Avis délibéré
de la Mission régionale d'autorité environnementale
Provence-Alpes-Côte d'Azur
sur le projet de centrale photovoltaïque au sol, sur les
communes de Vins-sur-Caramy et de Cabasse (83)

N° MRAe
2023APPACA39/3431

Figure 3: projet de déviation de la piste M131. Source : note complémentaire Boralex du 12 août 2022.

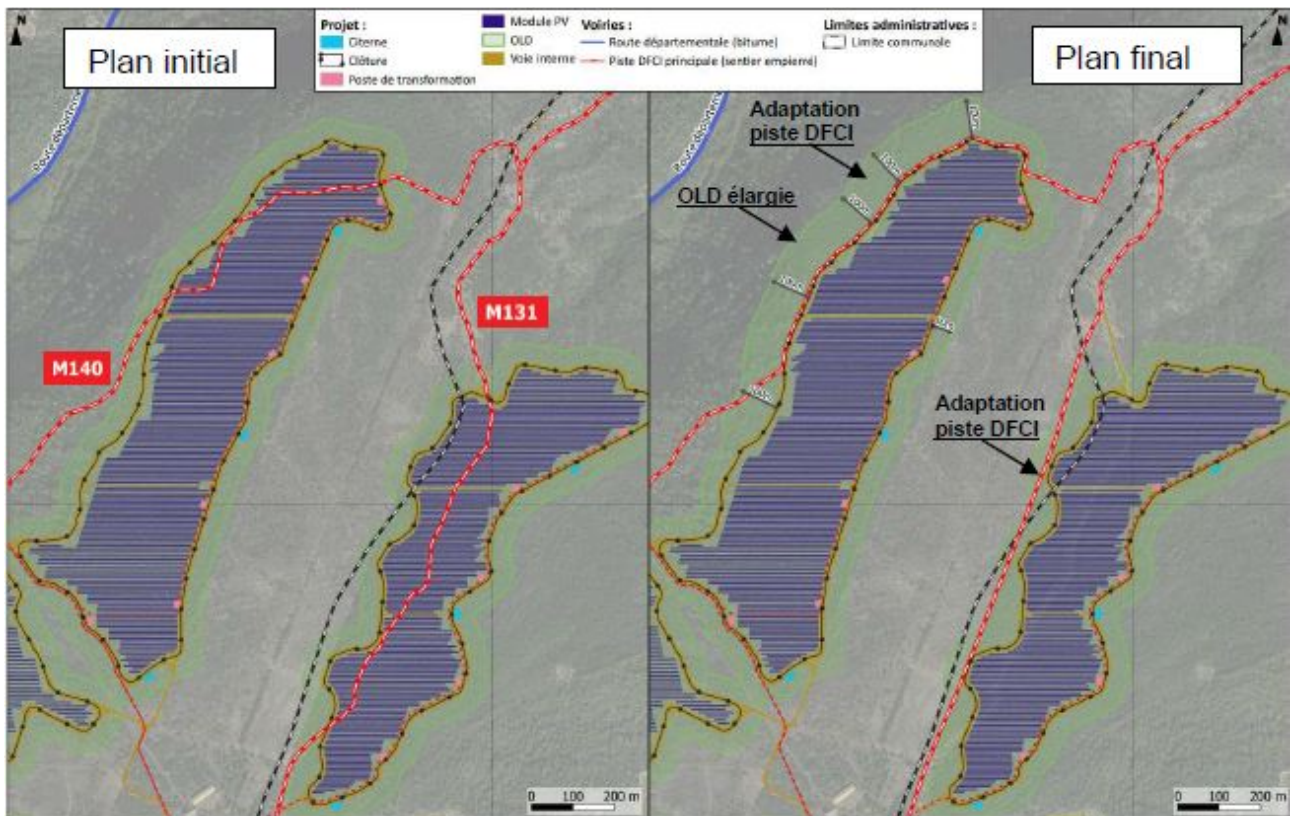
La piste DFCI M131 passe au sein de la zone 4 du parc. Dans une note complémentaire du 12 août 2022, Boralex indique que cette piste sera déviée afin d'assurer sa continuité. Selon le plan associé à cette note, cette déviation passera dans la zone centrale visée par la mesure d'atténuation ME1 (cf figure 3).

L'étude d'impact datée de 2020 ne tient pas compte des impacts liés à cette piste et à son débroussaillage (cf paragraphe 1.5). La dernière version du DDEP ne semble pas non plus en tenir compte dans l'évaluation des impacts résiduels.

La MRAe recommande d'évaluer les impacts de la déviation de la piste M131 sur les milieux et espèces censés être évités dans le cadre de la mesure ME1 d'évitement de la zone centrale.
